Stilwerk Santos - Rotterdam

Uitgangspunten en Constructief ontwerp

R-317-047-DO-01A

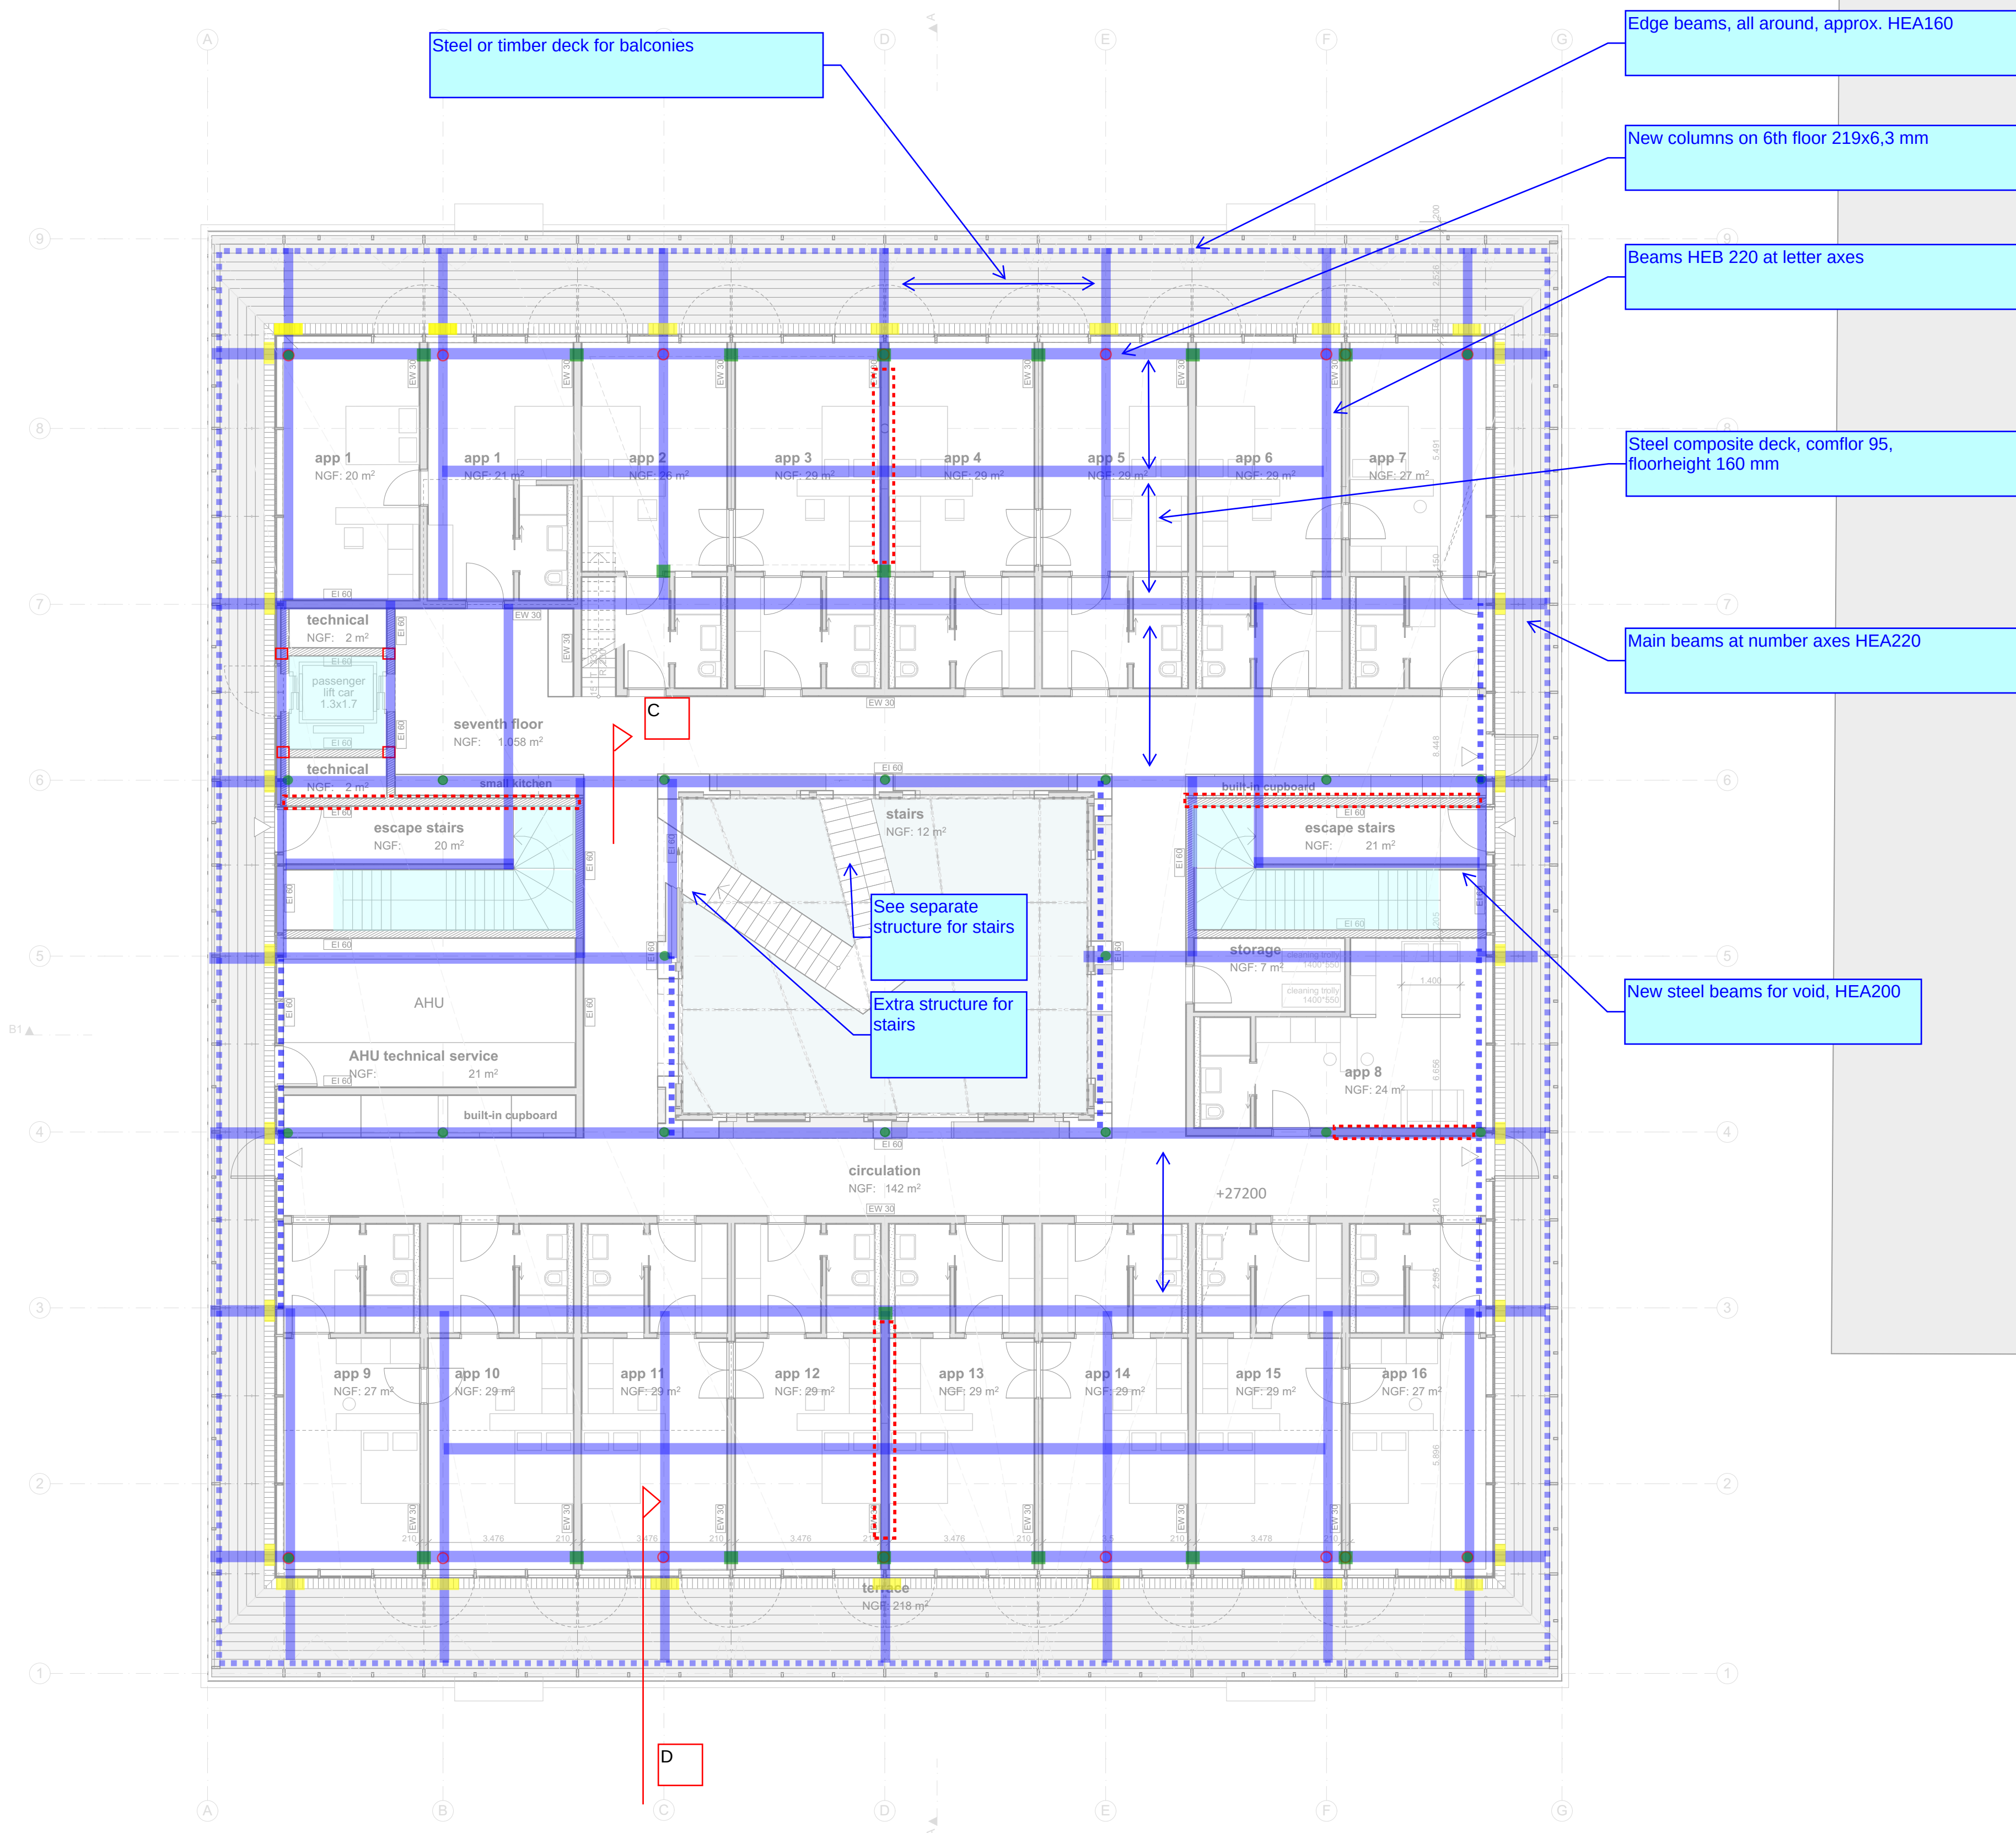
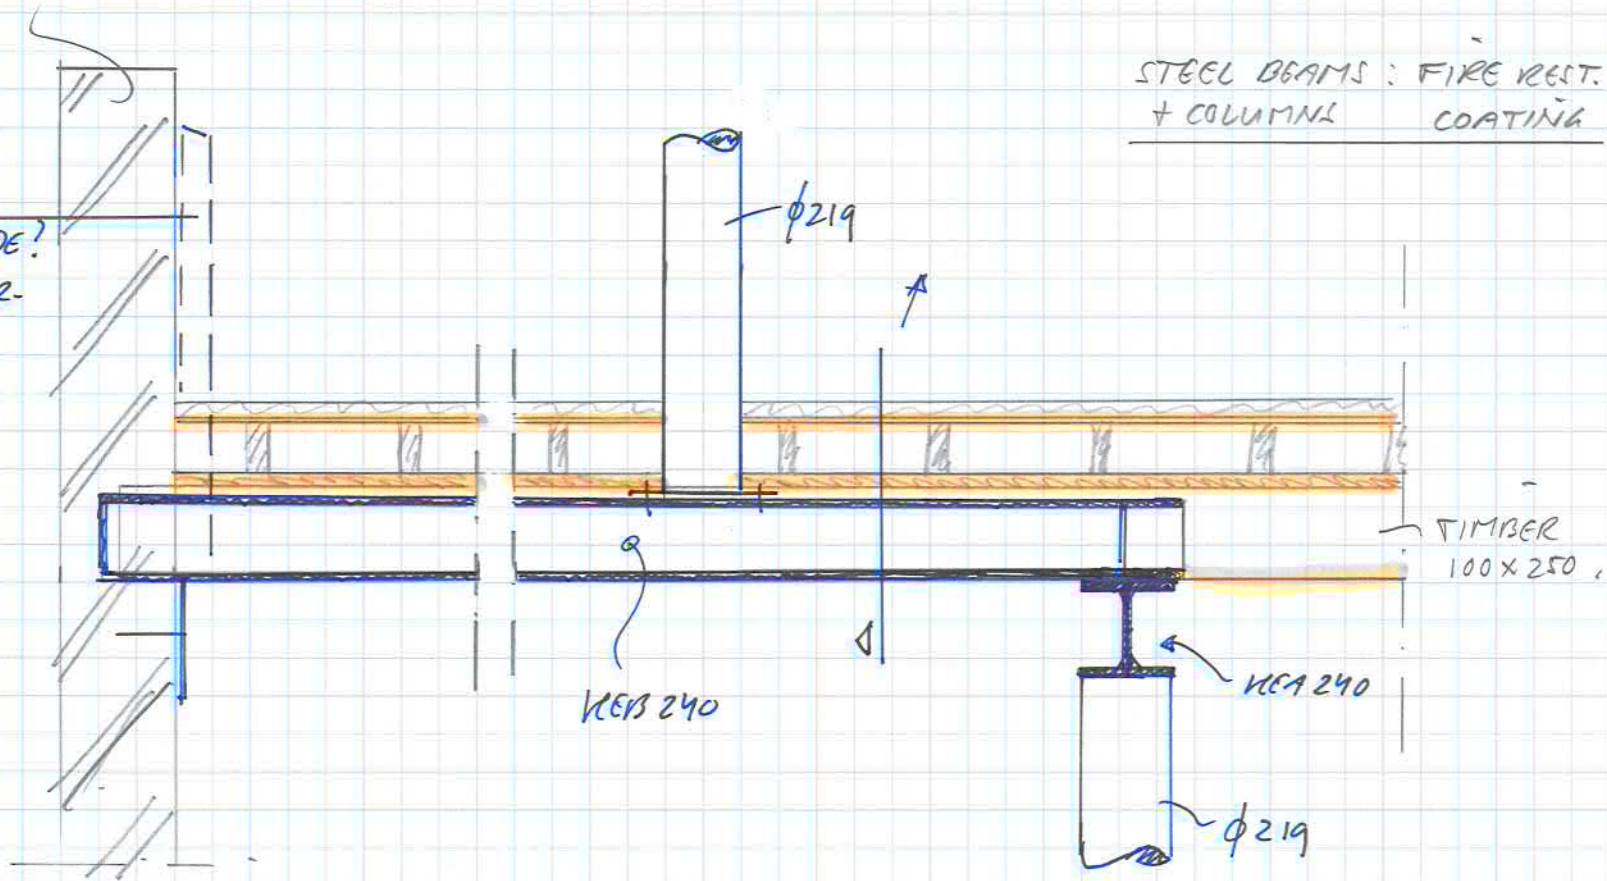
STEEL BEAMS : FIRE RES.
+ COLUMN COATING !

BALUSTRADE?
TO BE DETER-
MINED.

Principle of columns placed in the apartment walls.

CONTENT
DESIGN PROPOSAL_0018_ROOF TERRACE

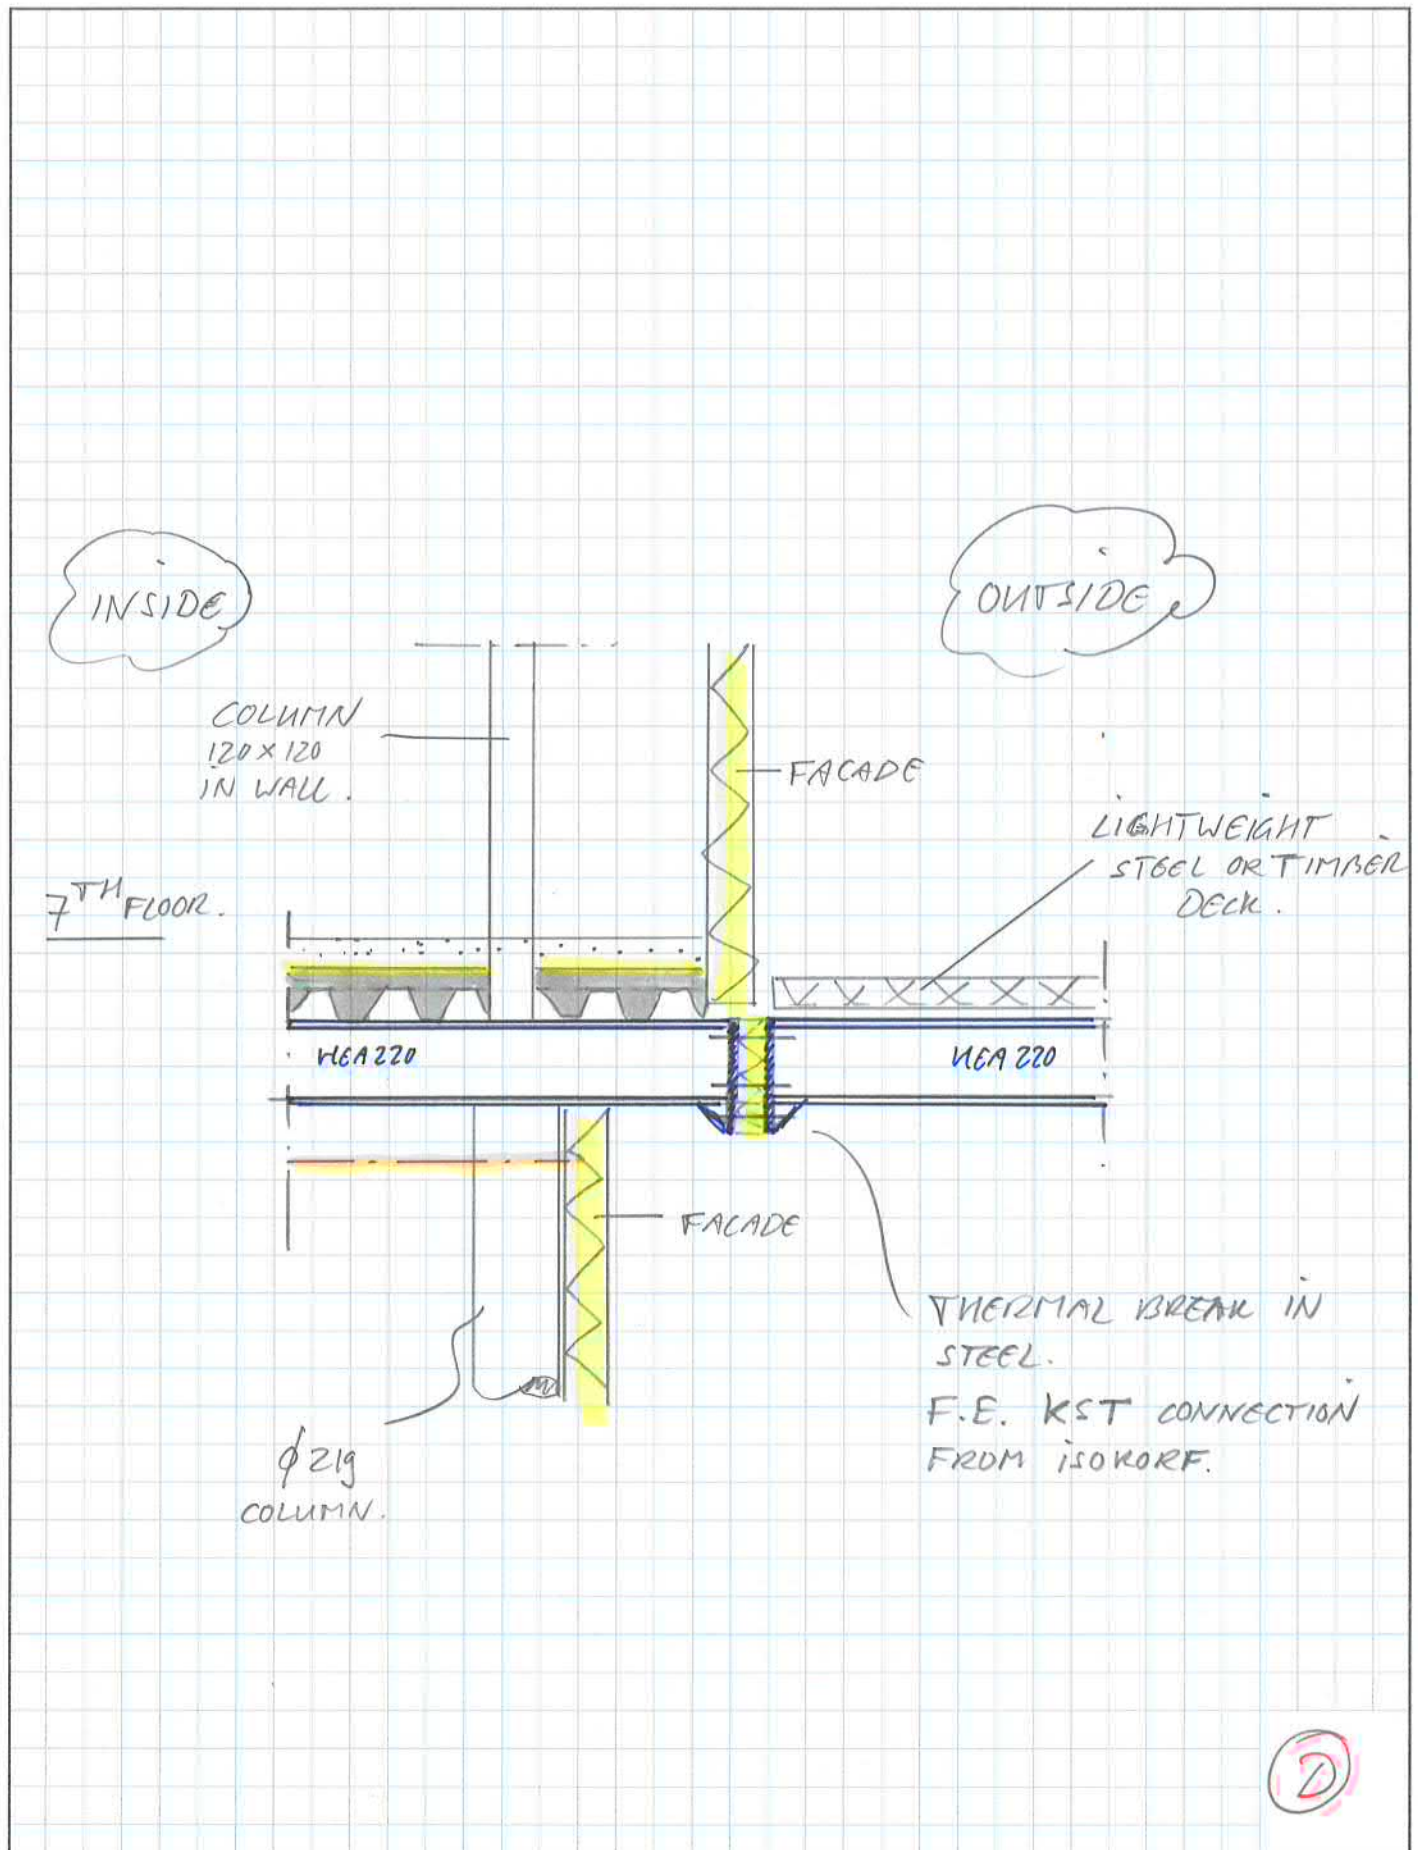
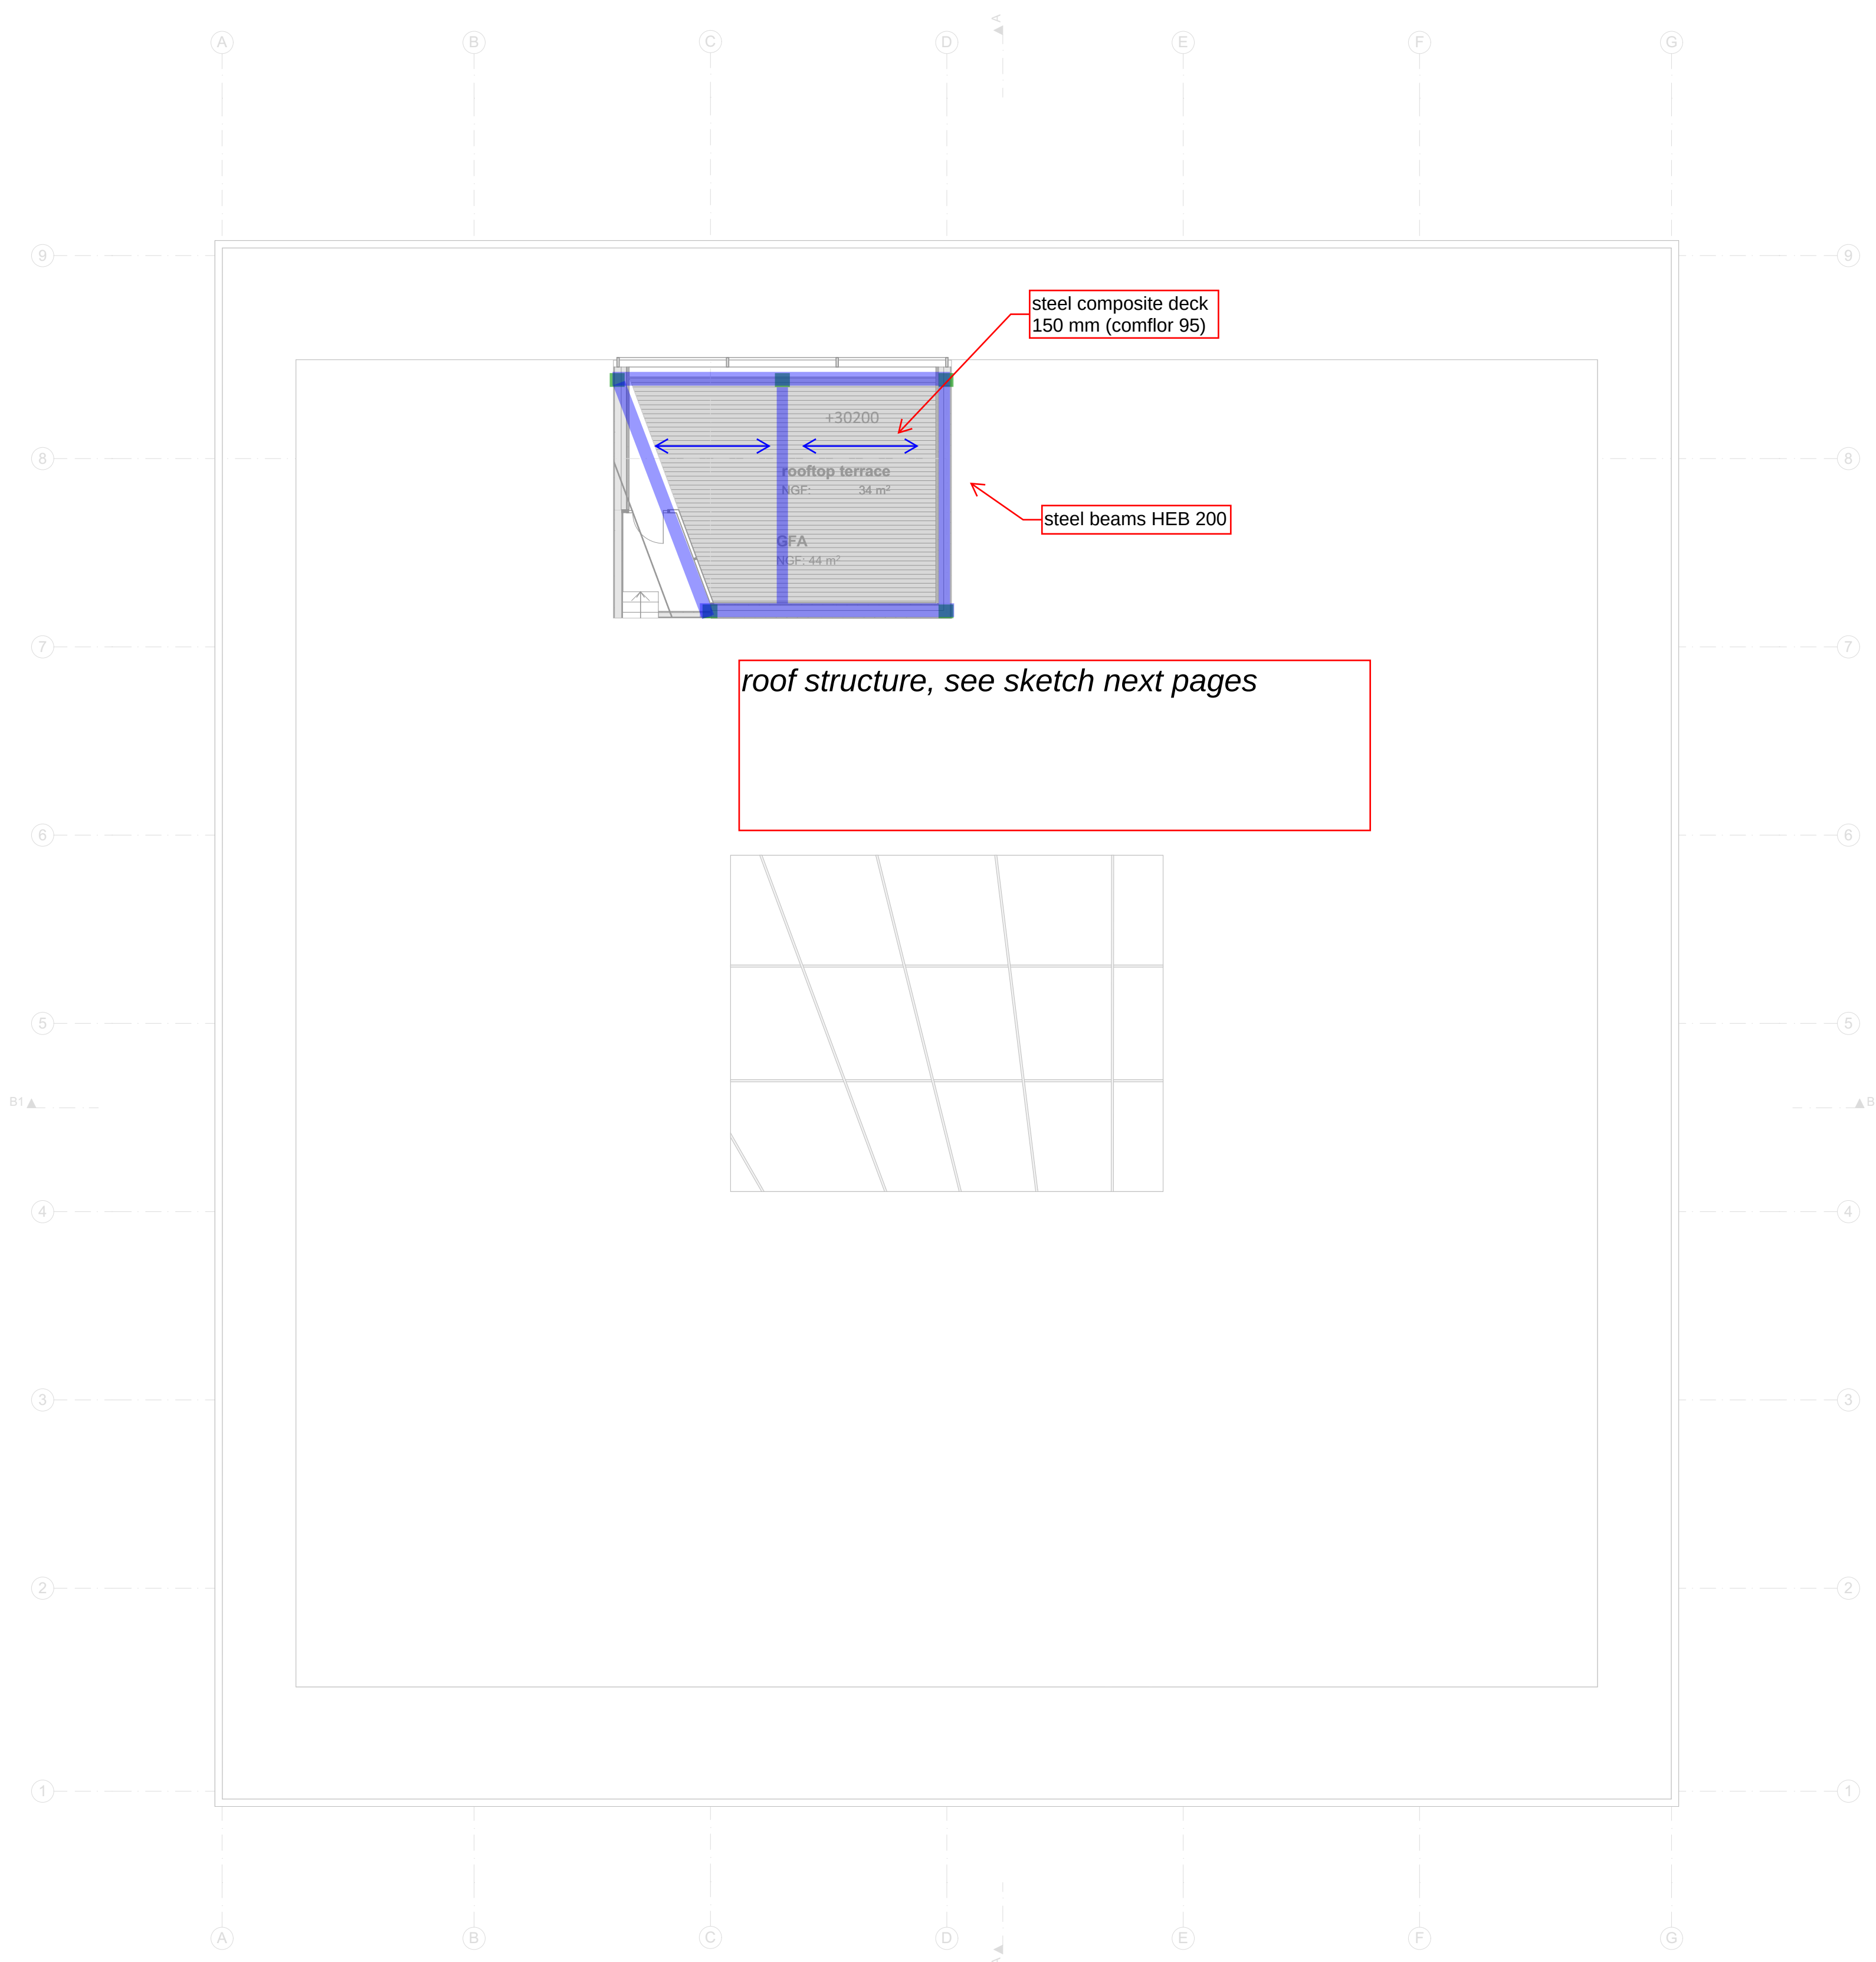
- ⊛ WHERE ARE INSTALLATIONS
- FROM TOILETS?
 - FROM AIR-DUCTS? HOW HIGH?

MAYBE NOT ALL UNDERNEATH FLOOR, ABOVE CEILING?

⊙ TO BE DETERMINED WITH TECHNIPLAN + PENTR.
